ADDENDUM

The front plate insulation disc is fragile

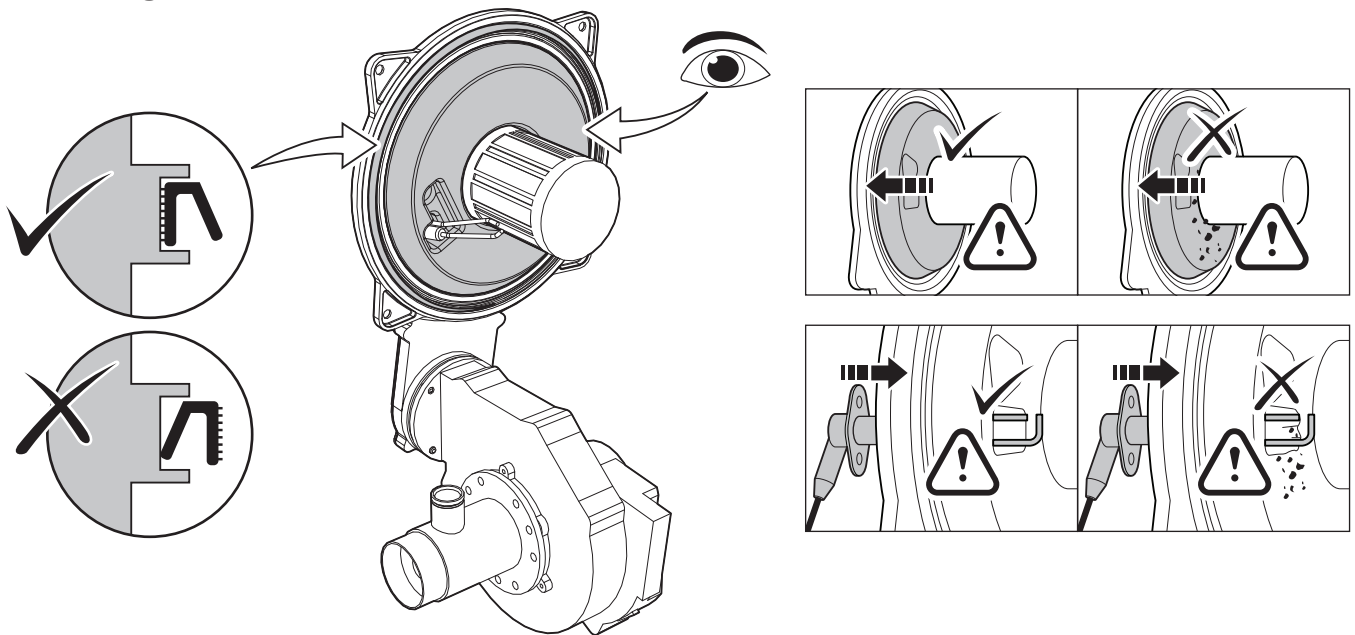
The front plate insulation disk is an important part to ensure safe operation of the boiler and must therefore be in good condition. A damaged front plate insulation disk can lead to leakage on the flue gas side. Check the front plate insulation disk for cracks, damage, moisture, ageing or distortion. Replace the front plate insulation disk if in doubt or if there are abnormalities.
